Ajustes na Guarita e A. Serviço

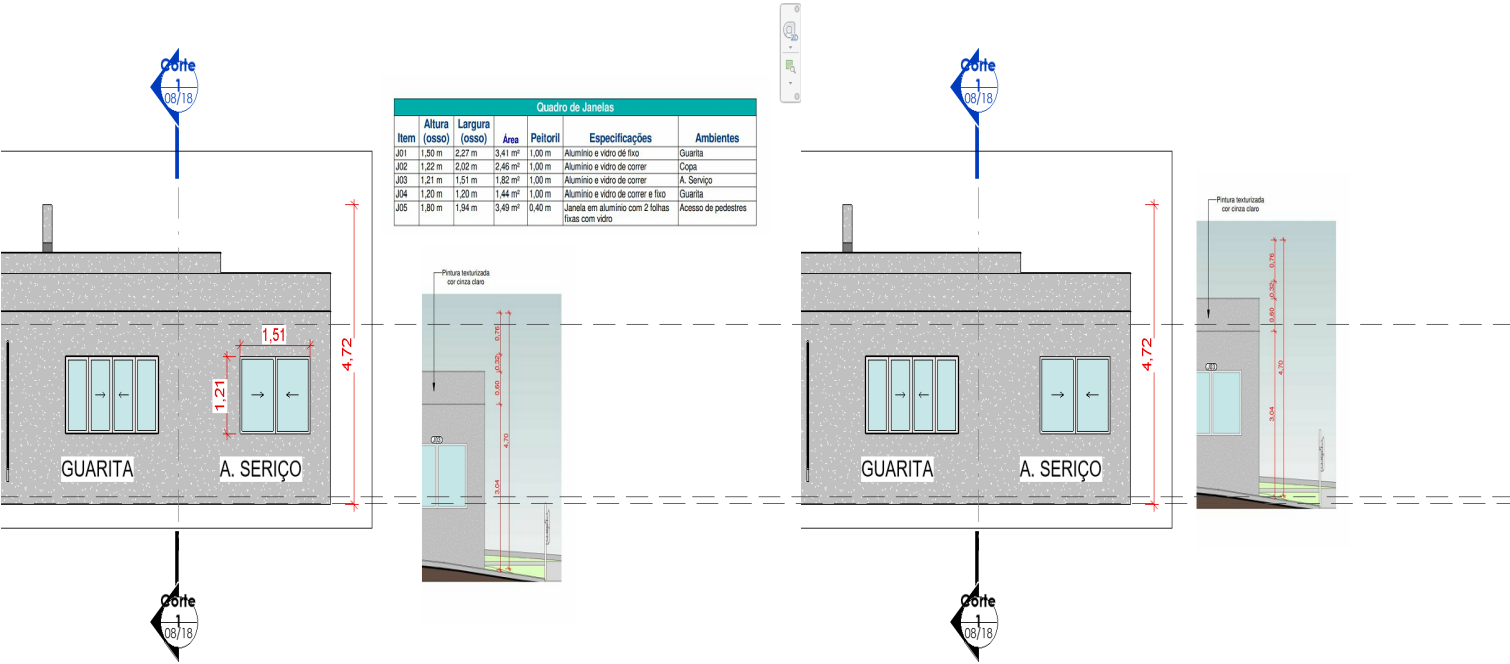
A altura do nível até o pórtico tem uma diferença de 2 cm de acordo com o Legal.

Ações	Descrição	Data Ação	Novo Vencimento	Responsável	Realizado por
	Resolvido na revisão R01.	2021-11-10T18:43:41+00:00		coordenacao@chaconengenharia.com	coordenacao@chaconengenharia.com
	O modelo está correto de acordo com o projeto legal	2021-10-21T20:24:56+00:00		bruno@chaconengenharia.com	bruno@chaconengenharia.com
	sem comentários	2021-10-13T17:35:39+00:00		coordenacao@chaconengenharia.com	coordenacao@chaconengenharia.com
	sem comentários	2021-10-13T17:35:36+00:00		coordenacao@chaconengenharia.com	coordenacao@chaconengenharia.com
